**Satzung
über die 5. Änderung des Bebauungsplanes „Nord-West“
Verfahren gemäß § 13a Baugesetzbuch (BauGB)
im Ortsteil Darfeld vom**

Begründung
zur 5. Änderung des Bebauungsplanes „Nord-West“ im Ortsteil Darfeld
im beschleunigten Verfahren nach § 13a Baugesetzbuch (BauGB)

Plan A

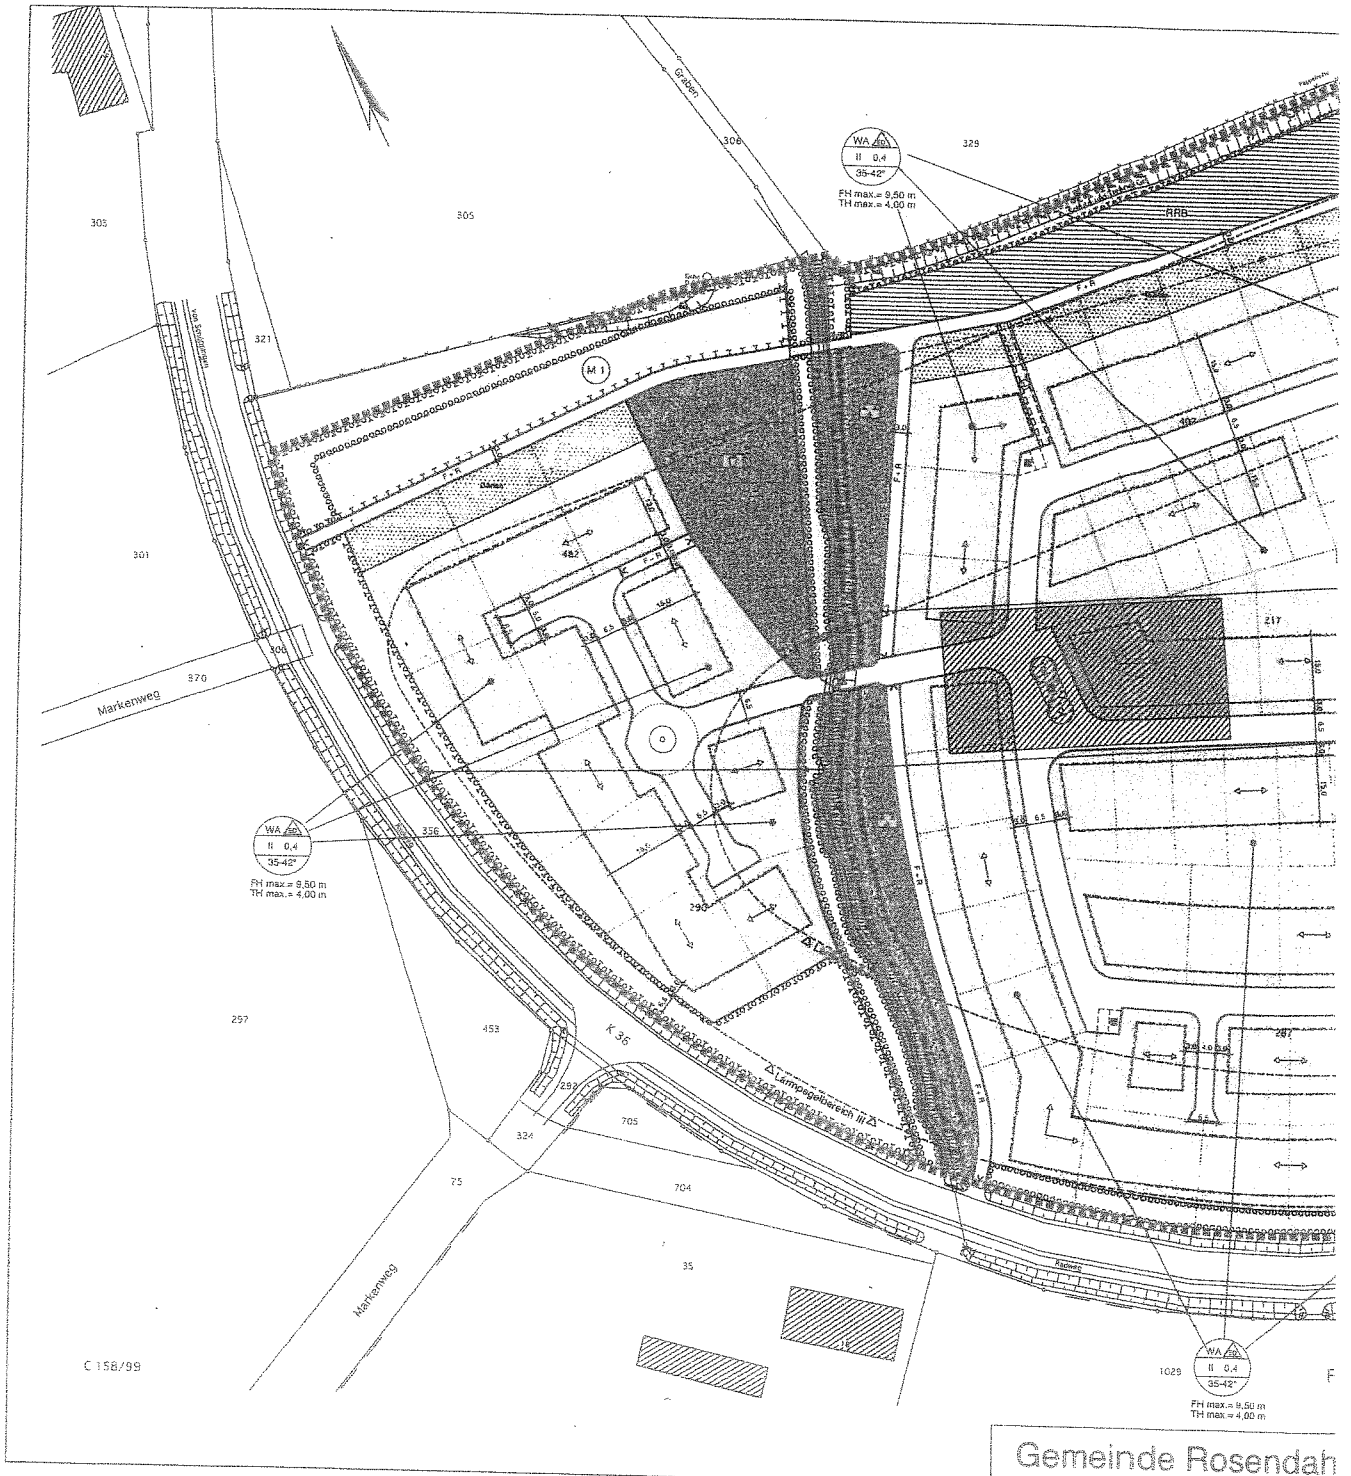
In der Planzeichnung wird der Änderungsbereich mit WA1* gekennzeichnet.

In dem WA 1* - Gebiet wird für Gebäude mit einer Traufhöhe von 4,01 m bis max. 6,00 m, eine Dachneigung von 22° - 28° vorgeschrieben.

Bei Gebäuden mit einer Traufhöhe von max. 4,00 m bleibt die bisherige Dachneigung von 35° - 42° weiterhin gültig.

WA1*  ED

II 0,4

35-42° für Gebäude mit einer Traufhöhe bis max. 4,00 m
22-28° für Gebäude mit einer Traufhöhe von 4,01 bis max. 6,00 m

FH max. = 9,50 m
TH max. = 6,00 m
